パナソニック株式会社
インダストリアルソリューションズ社
産業デバイス事業部

AC サーボアンプ MINAS A6 シリーズ エンコーダコネクタ (X6) の部品メーカ追加のお知らせ

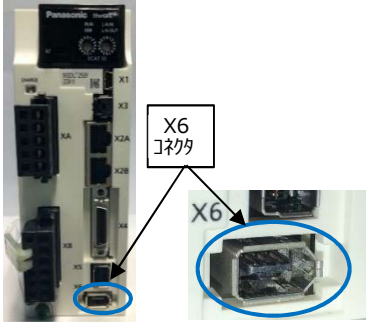
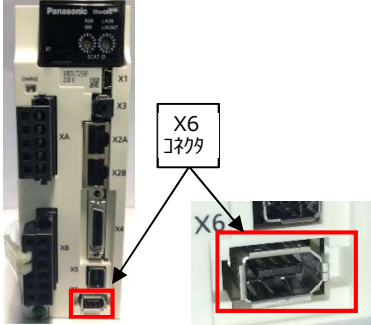
部品	現状	追加	コネクタについて
エンコーダ コネクタ 〔コネクタ記号 表示 X 6〕	 <p>(スリーエム ジャパン製) シェル部：光沢あり</p>	 <p>(タイコエレクトロニクス製) シェル部：光沢なし</p>	<p>シェル部の光沢に差異がありますが、現状・追加ともに IEEE1394 規格に準拠しており、接続互換性があります。</p>

※タイコエレクトロニクス製の写真が光沢があるように撮影されていますが、実物には光沢がございません。
